Parecer Técnico n.º 9/2020 - SEDUH/GAB/CPA-EIV

PLANALTINA SHOPPING

Referência: Processo SEI nº 00390-00005068/2019-39

Assunto: 1ª Análise do Estudo Prévio de Impacto de Vizinhança - EIV, relativo ao empreendimento denominado “Planaltina Shopping”.

Fig. 04 – croqui esquemático de Indicação para parte das medidas de adequação do Estudo Preliminar de Arquitetura. Fonte: EIV

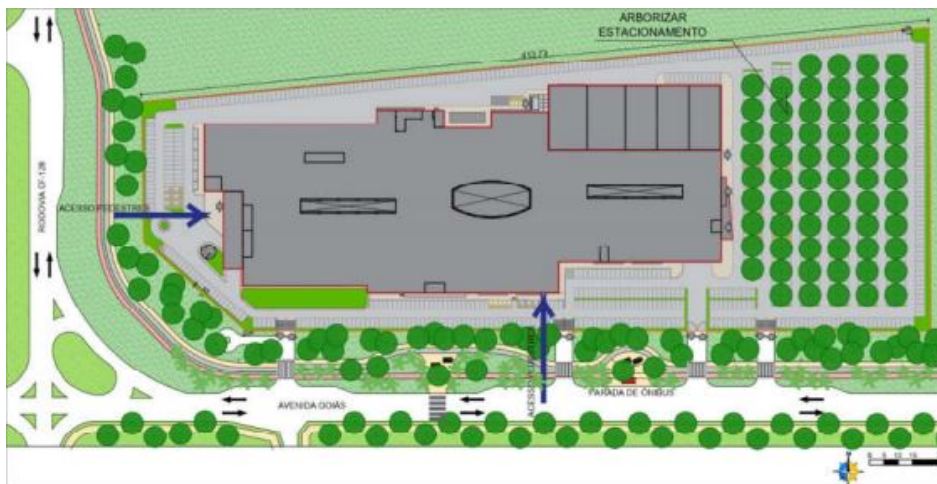
O croqui apresentado nesta versão do estudo aponta para as intervenções necessárias no projeto arquitetônico, mas constata-se que ainda não existe propostas de como vão se dar tais alterações, sobretudo em relação à redução da extensa área pavimentada do estacionamento.
